"ESTUDIOS Y DISEÑOS MEJORAMIENTO EN LA INFRAESTRUCTURA Y NAVEGACIÓN DEL CANAL DE ACCESO AL PUERTO DE BARRANQUILLA HASTA EL SECTOR DE PIMSA" - CONTRATO 828 DE 2017 INVIAS – CONSORCIO ESTUDIO CANAL BARRANQUILLA

Comentarios técnicos generales a la presentación realizada por el Consultor de INVIAS en el Hotel Country de Barranquilla el 08 Marzo 2019 y a la documentación recibida de INVIAS a través de la Gobernación del Atlántico el 02 de abril 2019

Barranquilla, 02 de Mayo de 2019

Figura 5. Evolución del cauce puente Pumarejo- Puerto PIMSA

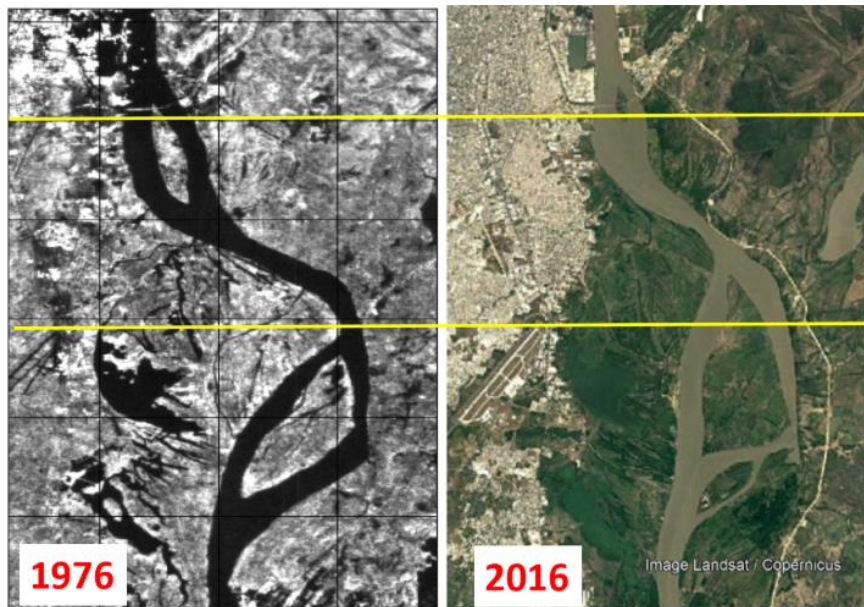
Desde la creciente extraordinaria de 2010, la isla Cabica ha presentado cambios importantes. En 2010 se presentaron en el río caudales altos extraordinarios por 6 meses, los más altos del registro disponible desde 1940 que produjeron cambios en las orillas entre Puerto PIMSA y el puente Laureano Gómez y cambios importantes en la distribución de caudales por los Brazos de la isla Cabica. De las mediciones de caudal de CORMAGDALENA-UNINORTE desde 1986, hasta 2011 el brazo principal era el derecho con el 60% del caudal del río. Desde 2012 se cambió esta condición siendo hoy el brazo principal el izquierdo con el 74% del caudal del río. Asociado a estas condiciones se destaca lo siguiente. Ver Figura 5

- i. Cambio en el alineamiento del brazo izquierdo de la isla Cabica, que requirió el retiro del gasoducto de PROMIGAS en 2011.
- ii. Erosión en la margen derecha entre las islas Cabica y Rondón. Desde 2005 se han perdido un máximo de 210 m. En la margen izquierda la sedimentación ha alcanzado los 470 m.
- iii. Erosión de la isla Rondón. Desde 2005 se observa la pérdida paulatina de área. Hoy día, el extremo Sur de la isla se ha desplazado del orden de 1000 m.
- iv. Avance de la isla Cabica hacia aguas abajo, en una longitud aproximada de 1000m.
- v. Sedimentación frente a la Planta Térmica TEBSA.
- vi. Sedimentación frente a la descarga industrial de Room-Hass.
- vii. Sedimentación frente a bocatoma del acueducto TRIPLE A de Barranquilla, que les requirió la compra de una draga para atender mayores dragados.

Figura 6. Evolución de orillas 2006-2019.
 Fuente: TEBSA/ Ing. M. Alvarado

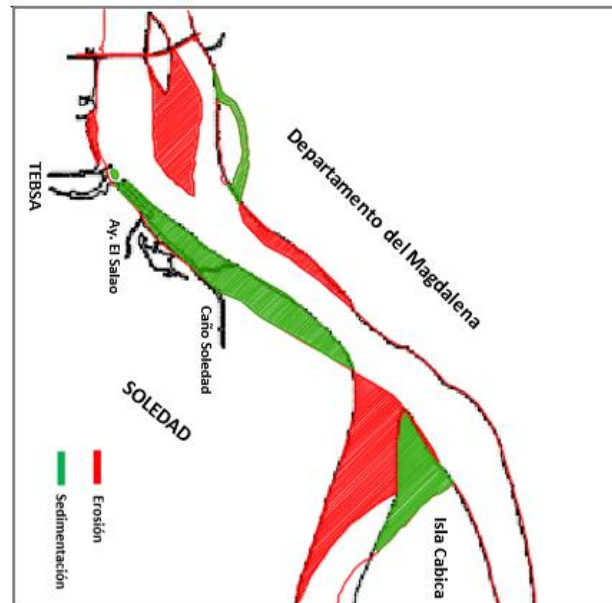
Consideraron la restitución de la isla Rondón y la fijación del canal navegable con paneles y pantallas sumergidas, sin considerar la ubicación de la Planta Térmica de TEBSA (maneja el 10% de la energía del país en verano y el 50% de las necesidades de la región Caribe), ni la bocatoma del acueducto de la TRIPLE A que sirve de sustento a dos millones de habitantes. En este tramo se presenta un proceso de erosión lateral natural en la margen derecha, donde están presentes depósitos de Resistencia Baja a la erosión fluvial y la consiguiente sedimentación en la margen izquierda. La distribución de caudales por la isla Rondón indica que hoy por el brazo izquierdo pasa el 78%. Pregunta: Para el ESCENARIO 1 de análisis de la situación actual con ingeniería de detalle, qué respuesta tienen para este tramo, teniendo en cuenta la erosión de la margen, que ha tenido como efecto la pérdida de área de la isla Rondón. Ver Figura 6.

Figura 7. Cambio orillas sector Dique Direccional-Puente Pumarejo 1953-2015.
 Fuente: CORMAGDALENA-UNINORTE

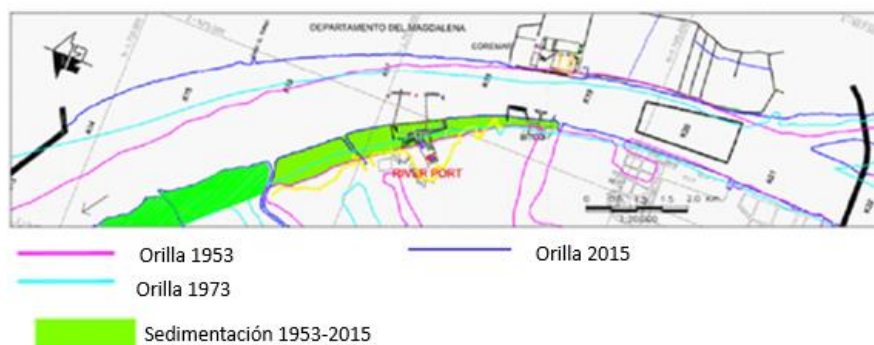
Corresponde al tramo del río aguas arriba del Dique Direccional donde hay un marcado proceso de erosión lateral de la margen derecha sobre depósitos de resistencia baja a la erosión fluvial desde hace varios años, con la consiguiente sedimentación en la parte interna de la curva que corresponde a un proceso típico en curvas. Ver Figura 7 y Figura 8.

Figura 9. Evolución del cauce del río Magdalena en Barrancabermeja (agosto 2008-mayo 2009).

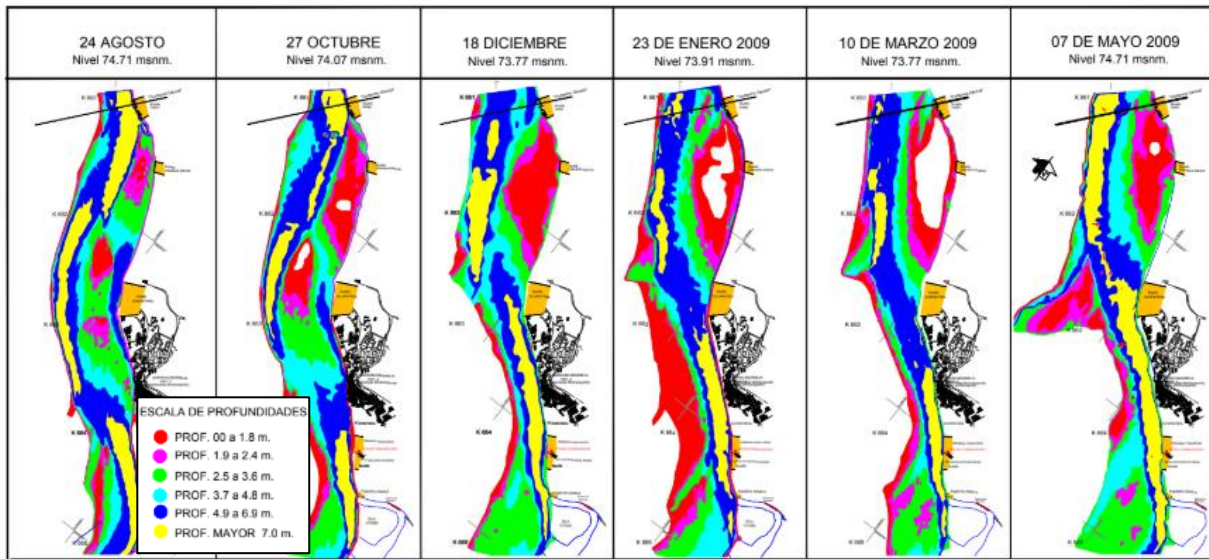
- No se conoció información, sobre cómo llegaron a la conclusión que los paneles/pantallas sumergidos son una opción para profundizar el canal navegable en Barranquilla.
- Se requirió más detalles sobre la propuesta: diseño con modelo físico no distorsionado, dimensiones, localización, método constructivo, mantenimiento, experiencias comprobadas en otros ríos navegables similares al Magdalena en Barranquilla. Esto porque desde un comienzo, no se contaba con un diseño de ingeniería de detalle Fase III, similar a los diseños en roca existentes.
- Con respecto a la vida útil de la propuesta con paneles/pantallas vs las estructuras existentes en roca en Barranquilla, tampoco tuvieron una respuesta.
- No presentaron soporte técnico ni información posterior a su implementación en el río Magdalena en Barrancabermeja como una constancia de éxito.

Para el caso de Barrancabermeja, en el Laboratorio de Las Flores se valoraron los resultados con base en algunos planos disponibles de CORMAGDALENA- Universidad Nacional entre 1999 a 2002 relacionados con la ubicación del eje del canal navegable. El canal durante 1999 y 2000 pasaba recostado al muelle de ECOPETROL, pero para 2001 y 2002 la zona del muelle estaba sedimentada por efecto del cambio natural en el alineamiento del canal navegable. Se deducía también que la ubicación del canal navegable durante su permanencia recostado al muelle obedecía a las condiciones que imponía el río aguas arriba y no por un efecto local debido a la existencia de paneles/pantallas en el lecho. Posteriormente entre 2008-2009 la Universidad del Norte realizó mediciones continuas en el sector de Barrancabermeja y se pudo notar con más detalle la alta dinámica lateral de un río trenzado que presenta permanentes cambios de alineamiento del canal navegable. Con esto también se demuestra que con paneles/pantallas sumergidas de 1,50 m de altura y 4,5 m de longitud espaciadas a 4 m entre sí y a 45 m entre conjuntos (total 71 paneles), como era el diseño de HIDROCONSULTA, no era posible dar una solución para estabilizar el canal navegable en este sitio, como lo muestra la Figura 9, para el periodo Agosto 2008 a Mayo 2009.

Figura 10. Ejemplo de instalación de paneles/pantallas sumergidas

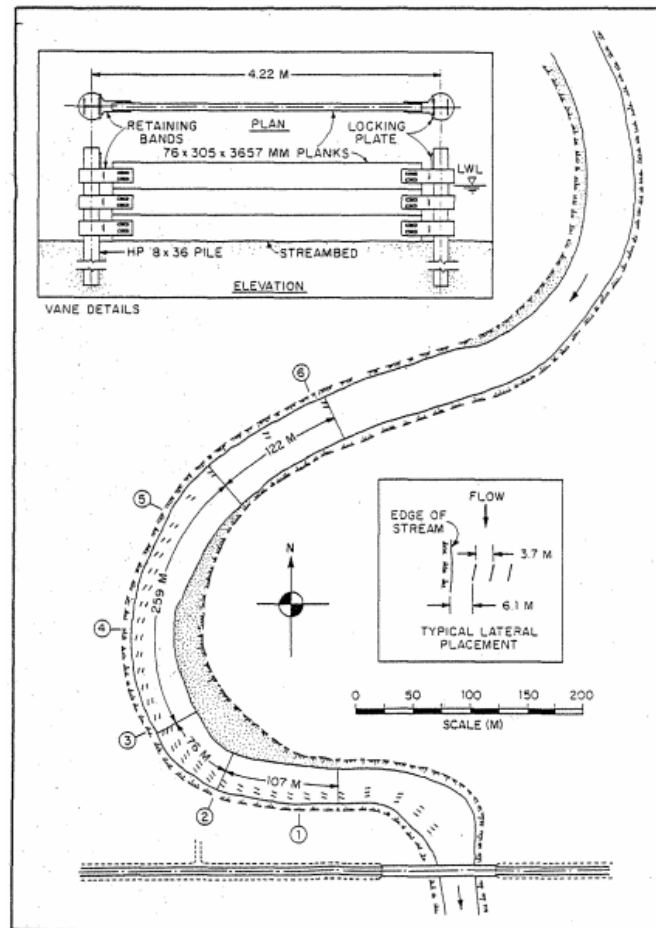
Según el artículo “CONSTRUCTION AND EVALUATION OF SUBMERGED VANES FOR STREAM CONTROL” de A. Jacob Odgaard (1988), los paneles/pantallas sumergidas se fijan en el lecho mediante pilotes como lo muestra la Figura 10.

Pese a que concentraron el mayor tiempo de la presentación en su propuesta de paneles y pantallas sumergidas, en la presentación los Consultores de INVIAS no mostraron el proceso constructivo.

Figura 14. Plano geomorfológico río Magdalena entre puerto PIMS A y puente Pumarejo.
 Fuente: UNINORTE – CORMAGDALENA – Geo. German Vargas

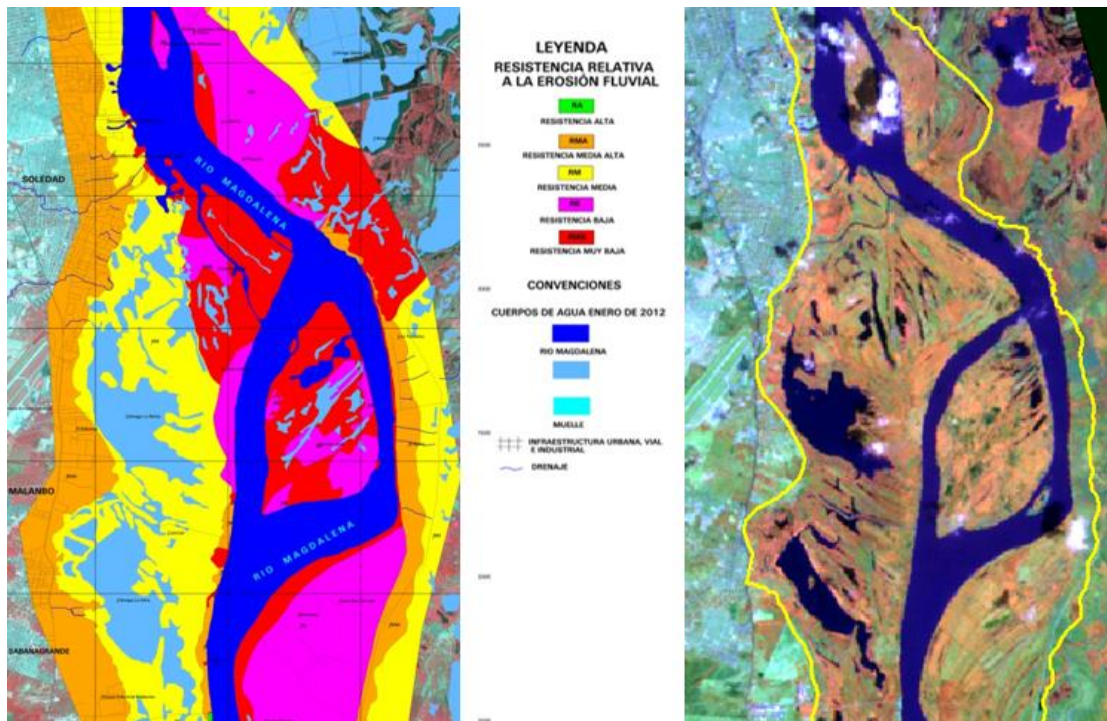
<p>detalle, de resistencia de orillas a la erosión fluvial que no consultaron. Ver Figura 14, donde muestra un plano elaborado por UNINORTE – CORMAGDALENA – Geo. German Vargas. Desde la primera página indica que la isla Rondón no es isla sino barra, pero las figuras indican el nombre de isla Rondón.</p>
<p>Dinámica multi-temporal barra Rondón</p>	<p>Indica que la “isla” disminuyó su área después del evento Niña 2010-2011. Analiza aerofotografías 1947-2004 e imágenes satelitales 1956-2018, pero la comparación la hace para el periodo 1956-2018 en el tramo Sitionuevo-Bocas de Ceniza.</p>	<p>La modificación reciente más importante de la isla Rondón empezó hacia 2005, por los cambios presentes en el río aguas arriba del puente Laureano Gómez. Existen planos Julius Berger Konsortium de 1923 y mapa de Sir Alexander Gibb & partners de 1938 que podrían haber utilizado</p> <p>En la Figura 16 presenta un mapa de la Dinámica de la isla Rondón UNINORTE 2014 pero no tiene convenciones. Los comparativos los presenta a nivel de figura entre la 18 y 25.</p> <p>Las figuras 26, 27 y 28 presentan los resúmenes con respecto a las islas Cabica y Rondón, donde el Consultor se olvida del término barra y sigue usando el término isla. No tiene convenciones.</p>

<p>Modelos futuros de migración</p>	<p>Plantea dos modelos</p>	<p>Existiendo planos geomorfológicos con definición del lecho mayor y grados de resistencia a la erosión de las orillas, no identifica el proceso de erosión de la margen derecha aguas arriba del Dique Direccional (K14-K18), que desde 2011 tiene un estudio de factibilidad UNINORTE – ASOPORTUARIA - CORMAGDALENA para proteger esta margen y evitar el desplazamiento natural que viene ocurriendo hacia el Este.</p> <p>Tampoco identifica ni resalta el proceso de erosión en la margen derecha aguas arriba de los puentes, que es el causal principal del proceso de erosión de la isla Rondón.</p>

Figura 15. Sedimentación en Bocas de Ceniza. 08 Agosto 2017 (izquierda) y 25 Septiembre 2018 (derecha).
Fuente: CIOH

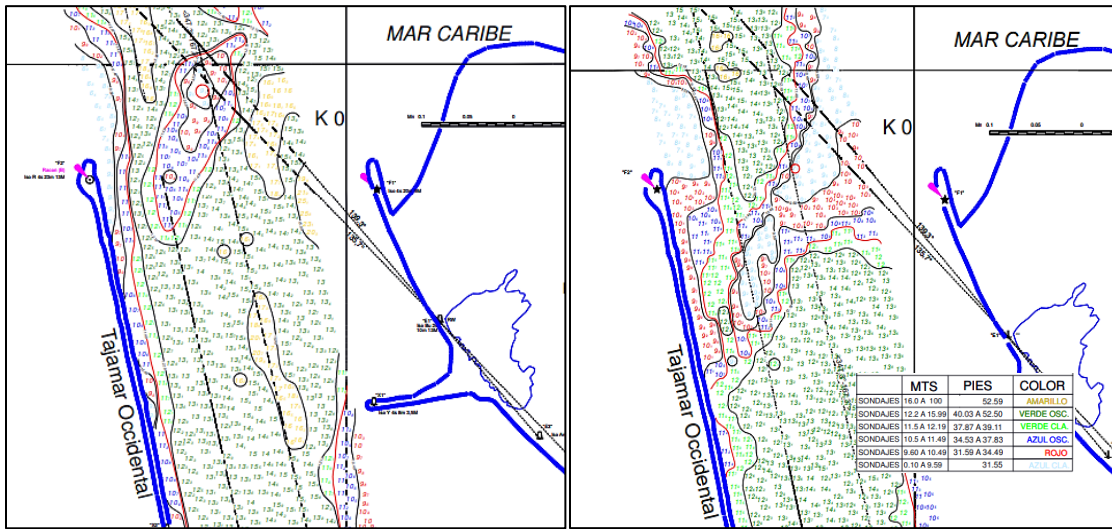
<p>instalación de paneles y pantallas sumergidas entre Bocas de Ceniza y Las Flores.</p>	<p>en los Términos de Referencia la valoración de la condición futura. Lo importante en este momento es que se tuviera una modelación detallada con alternativas relacionada con los estudios y diseños Fase III ESCENARIO 1, valoración de la situación actual, que no está incluida. Ya se ha indicado que para la propuesta de paneles y pantallas sumergidas se requiere el uso de modelos 3D y modelos físicos no distorsionados.</p>
<p>Resumen y conclusiones</p>	<p>Presenta el desarrollo de la calibración y validación del modelo morfodinámico.</p>	<p>No hay una caracterización previa del sector fluvial-marino (erosión costera al Este-barra frente a Bocas de Ceniza-cañones submarinos que definan las causas de los problemas de sedimentación que se presentan actualmente en la desembocadura, sobre la cual debería estar soportada toda la modelación, porque debe haber prioridad hacia el ESCENARIO 1 Fase III de la condición actual.</p> <p>Con este estudio: (1) Se enfocó la modelación en conocer la variabilidad de la cuña salina para diferentes condiciones del río, siendo que hay aspectos más importantes como la dinámica litoral y su interacción con el río. No se mostraron los perfiles medidos de cuña salina con verificación del modelo. (2) Organizaron la modelación como apoyo al trabajo de la modelación fluvial y las recomendaciones para las modificaciones en el encauzamiento al final del río y en la distribución de paneles y pantallas sumergidas. (3) No se conoció sobre la caracterización hidrodinámica del sector en la interacción del río con el mar. (4) No explicaron el funcionamiento del sistema marino en función de las corrientes litorales, por efecto del oleaje y en conjunto con la dinámica fluvial y su implicación en el canal de acceso de Bocas de Ceniza, donde se presentan los mayores volúmenes de dragado de mantenimiento. (5) En la zona hay dos</p>

<p>cañones submarinos, el del Norte y el del Oeste, que no los menciona ni estudia bajo la condición de los alcances previstos en el ESCENARIO 1 Fase III. (6) No fue concluyente la modelación matemática hacia la necesidad de obras o dragados de mantenimiento en el sector fluvio-marino. (7) Como conclusión de lo anterior, no hay un origen de los problemas de sedimentación que afectan el canal en la desembocadura. Ver Figura 15</p>
--	---

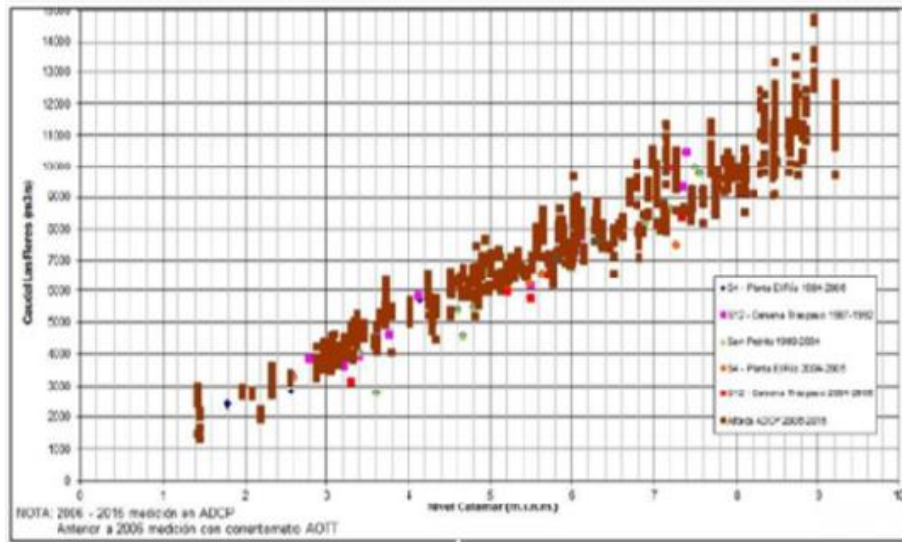
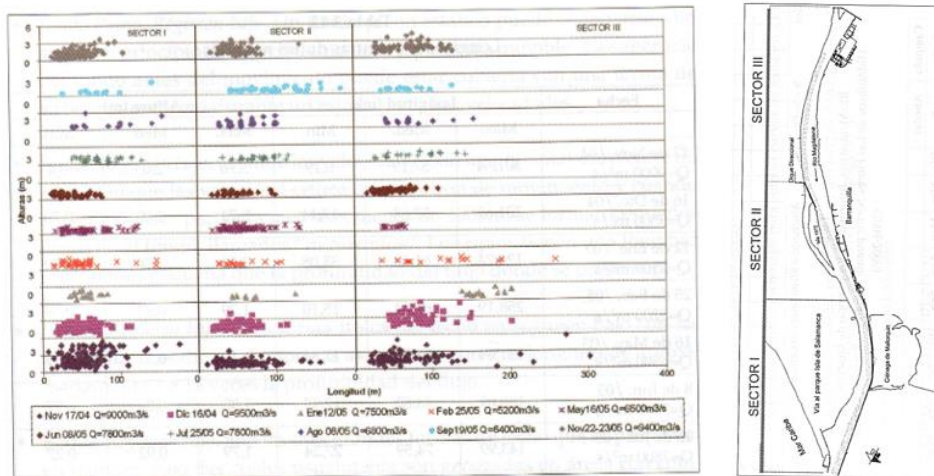
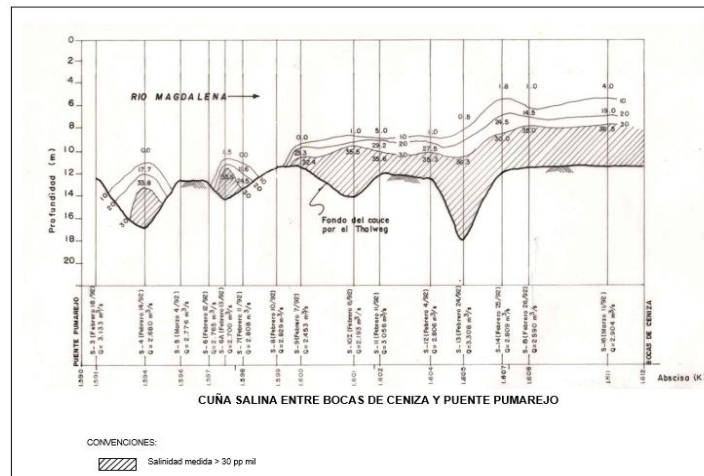
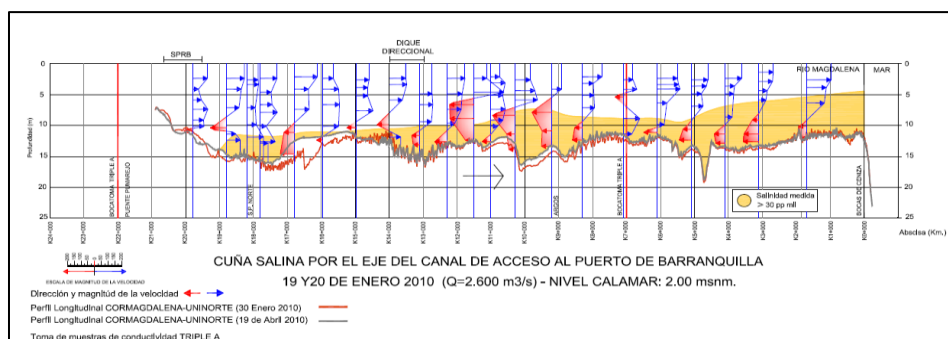
Teoría del Régimen, caudal dominante, caudal sólido	Hacen una consideración teórica que define estos parámetros.	Este capítulo debía ser previo a la modelación, para entender el comportamiento del río. Existe información medida por UNINORTE-CORMAGDALENA, que sería importante que la consideraran.
Comparación batimétrica Noviembre 2017 - Marzo 2018	Hacen el análisis con base en un cambio de caudal de 7.000 a 3.500 m ³ /s, teniendo en cuenta los cambios de erosión – sedimentación y formas del lecho, sin considerar los dragados realizados.	Este capítulo debía ser previo a la modelación, para entender el comportamiento del río, pero debe incluir mayor información teniendo en cuenta los dragados de mantenimiento realizados. Existe información medida por UNINORTE-CORMAGDALENA, que sería importante que la consideraran. Ver Figuras 17 a 21.
